EERSTE VRAGENRONDE SELECTIEPROCEDURE KAVEL 6 LICHTENBERG
d.d. 17 september 2021

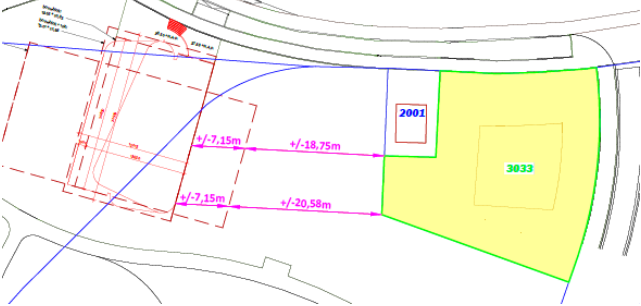
16. Afscheiding / bomen t.o.v. klein app. (CPO)	Er zijn bomen gepland tussen het CPO complex en kavel 6, waarvoor dank, maar het aantal zorgt voor een kleinere afscheiding dan wordt gesuggereerd in de schetsen van het project. Is de gemeente bereid om	De huidige bomen zijn geplant volgens het huidige goedgekeurde inrichtingsplan.

het aantal bomen verder uit te breiden?	
16. Afscheiding / bomen t.o.v. klein app. (CPO)	Er zijn verschillende boomsoorten gepland. Wat is de groeisnelheid van deze bomen? Wat is de verwachte eindhoogte van de verschillende bomen?	Ten westen van kavel 6 voorziet het vastgestelde inrichtingsplan een aantal gewone beuken (<i>F. sylvatica</i>). Langs de Anna Bijnslaan worden er drie rode esdoorns (<i>A. rubrum</i> 'Somerset') aangeplant. In de zuidwesthoek van kavel 6 is er een Japanse notenboom (<i>G. biloba</i>) in de groenstrook geplant. Langs de Vondellaan is de bestaande eikenlaan aangevuld met zomereik (<i>Q. robur</i>). Gewone beuk is een inheemse soort die in de natuur vrijstaand tot imposante bomen met een hoogte tot 35m kan uitgroeien. Deze hoogte wordt veelal binnen 100 á 150 jaar bereikt, terwijl de soort vaak 400 jaar oud wordt. Gezien de groeicondities op locatie is de verwachting, dat het groeitempo lager ligt en dat de te verwachten eindhoogte minder is dan het hierboven genoemde getal. De rode esdoorn 'Somerset' is een variant van de natuurlijke vorm van de uitheemse rode esdoorn. De boom bereikt bij goede groeiomstandigheden uit tot een hoogte van 10 á 15m. Deze soort groeit aanvankelijk relatief snel en is een uitstekende laanboom. De Japanse notenboom (<i>G. biloba</i>) is een uitheemse soort, die op zijn natuurlijke groeiplaats veelal uitgroeit tot een hoogte van 40m. De soort groeit in de jeugdijaren zeer traag. De soort vormt vaak een open kroon, die veel licht door laat. Japanse notenbomen kunnen een leeftijd van 1000 jaar of ouder bereiken. Zomereik is een inheemse soort, die bij natuurlijke groeiomstandigheden een hoogte tussen 20m en 40m kan bereiken. Gezien de groeiplaats tussen trottoir en rijbaan is de verwachting, dat de nu geplante bomen hooguit op
